工程施工查核改善對策及結果表

標案名稱：○○配電管路工程（預鑄人孔結構體壁面結合之界面，平整度欠佳改善範例）

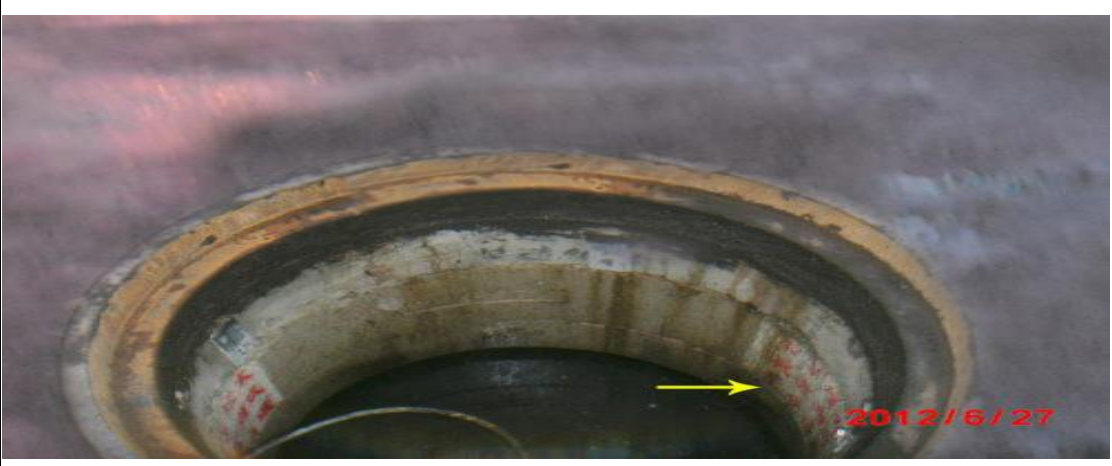
缺點事項	改善對策及結果 (附佐證文件及照片請註明)	備註
<p>11. 於土城承天路4巷2之8號預鑄人孔混凝土結構體壁面結合之界面，局部平整度稍有瑕疵。</p>	<p>一、原因分析： 經查係承商施工人員於組裝人孔，安裝人孔頸部後，未詳細檢視整體平整度。</p> <p>二、矯正措施： 已開掣「配電工程缺失改善通知與追蹤表」通知承商限期改善，現場已將人孔頸部吊起重新調整，平整度處理妥。</p> <p>三、預防對策 1-1 加強督促承商品檢人員及現場施工人員教育訓練，施工過程應確實逐項檢查，以避免類似情形發生。 1-2 責成檢驗員加強現場施工品質查驗，除要求承商施工人員落實作外，倘遇類似缺失，應立即要求承商改善或開掣「配電工程補修通知單」，通知承商限期改善，俾確保施工品質。</p>	
<p>改善照片表 (改善前、中、後同一角度拍攝)</p>		<p>說明 (改善前) 預鑄人孔混凝土結構體壁面結合之界面，局部平整度稍有瑕疵。</p>
		<p>說明 (改善中) 施工人員拆除重作。</p>
		<p>說明 (改善後) 已將人孔拆除重作。</p>
